# **TREVO DE TRIAGEM NORTE**

## **ANÁLISE DO PROJETO**

## **ATUALIZAÇÃO DA CONTAGEM DE CICLISTAS**

**Ponte do Bragueto / DF**

Figura 2 - Representação do projeto geométrico do Trevo de Triagem Norte (TTN)  
(Fonte: DER/DF)

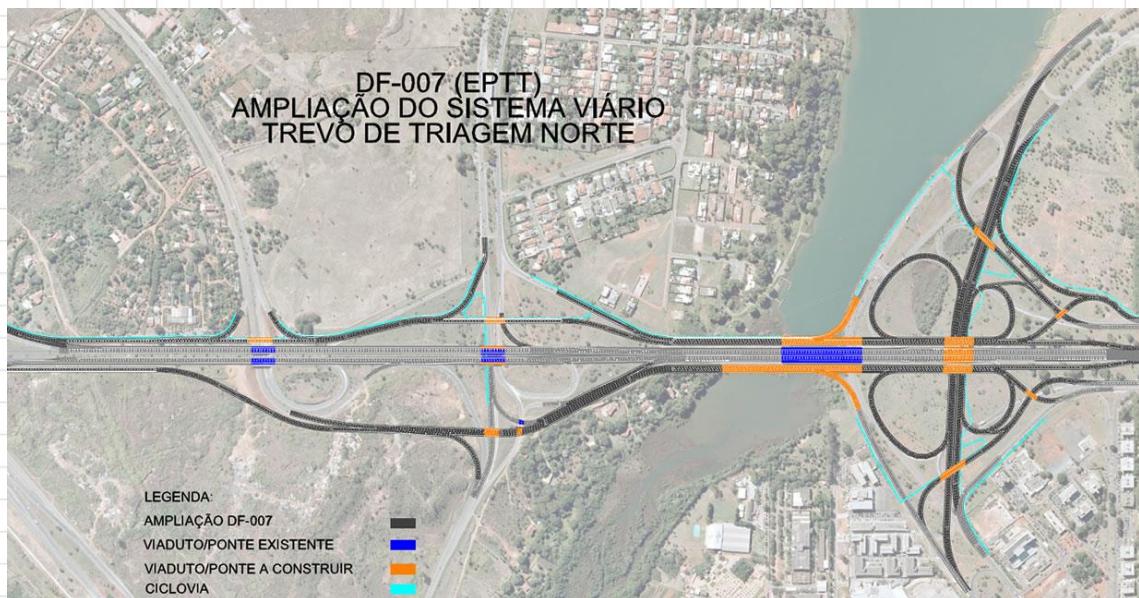
O projeto geométrico, ilustrado na figura a seguir, apesar de contar com infraestrutura cicloviária, a ser compartilhada com pedestres, claramente prioriza o transporte individual motorizado. As rotas propostas para o transporte não motorizado são longas e descontínuas, não prevendo a adaptação necessária para a utilização eficiente e segura por pedestres e ciclistas, desrespeitando os princípios, diretrizes e objetivos previstos na PNMU, no PDOT/DF e no PDTU/DF.

Figura 4 - Ciclovía interrompida

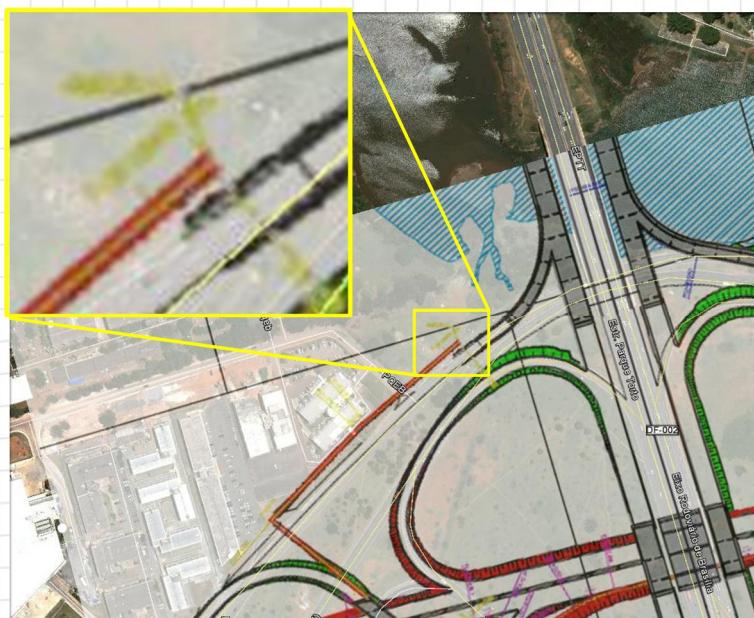
A ciclovía projetada também não compõe uma malha contínua, como pode ser observado na Figura 4, na qual se destaca um trecho interrompido, à margem da Via N5 (ligação da W3 Norte com a L4 Norte), à oeste do ERN.

Figura 8 - Caminhos marcados pela passagem de pedestres comparados com a ciclovia projetada

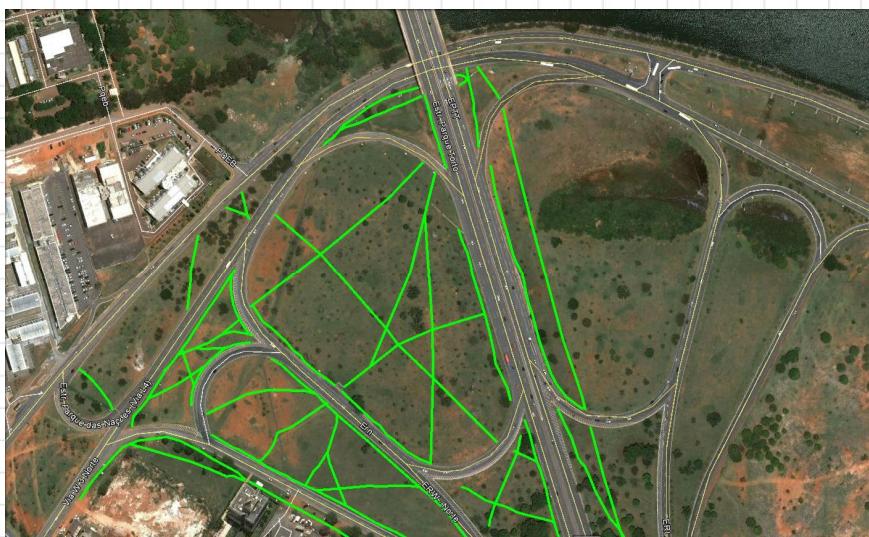
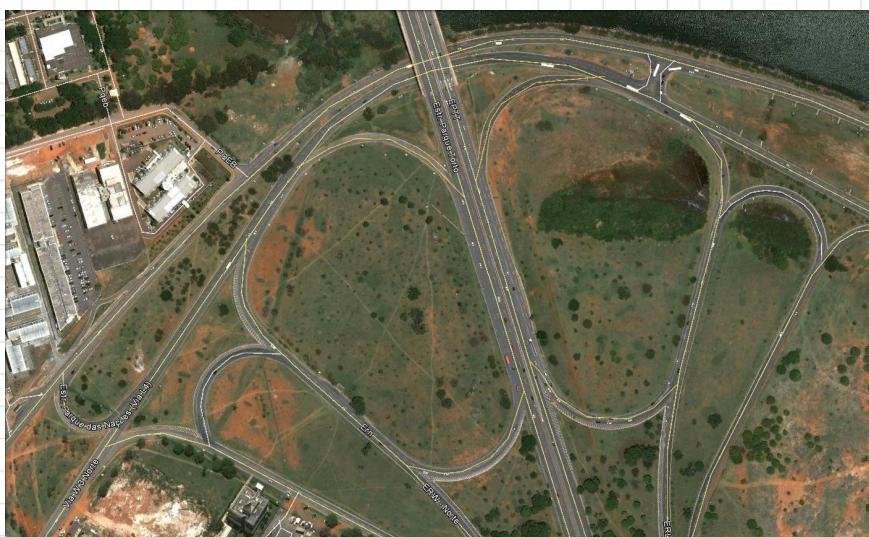
Contudo, conforme se observa na Figura 8, o projeto de ciclovia proposto, única infraestrutura destinada aos pedestres, está completamente distante da real necessidade de seus deslocamentos.

Figura 16 - Exemplo de proposta de ciclovia

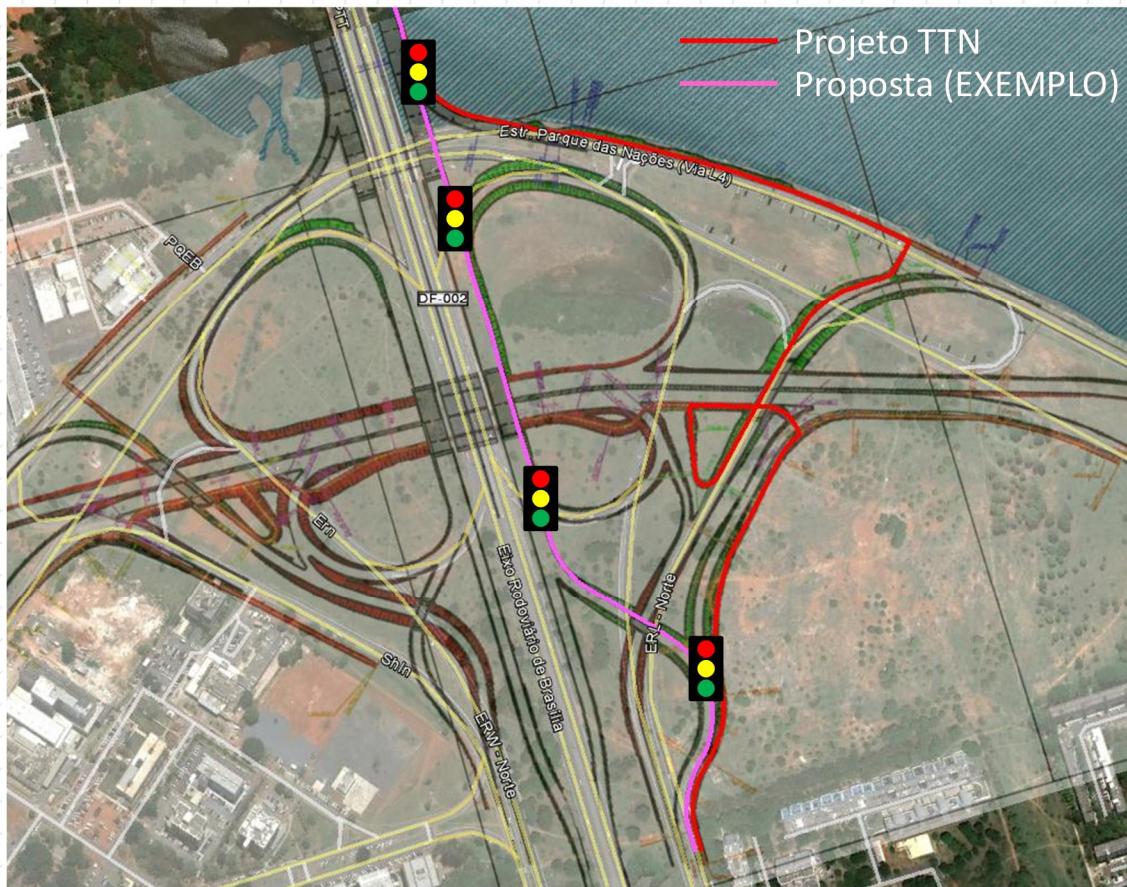
A título de exemplo, para o trajeto do final da Asa Norte (216 norte) até a Ponte do Bragueto (para o qual foi feito o comparativo da distância percorrida de carro e de bicicleta, demonstrado na Figura 3), apresenta-se a seguir uma proposta de ciclovia que priorize a redução do descolamento do ciclista, e não apenas a fluidez do transporte individual motorizado, com travessias semaforizadas onde houver interseção com a malha rodoviária.

Nesta posposta, o caminho percorrido por quem optar pela bicicleta será de 0,84 km, ao invés de 1,41 km conforme previsto no projeto licitado, resultando em uma economia de 40% no trajeto. Observa-se que o foco deste exercício é propor uma infraestrutura cicloviária cuja diretriz de concepção seja a priorização do transporte não motorizado, sem levar em conta outras condicionantes de projeto, como a topografia do local.
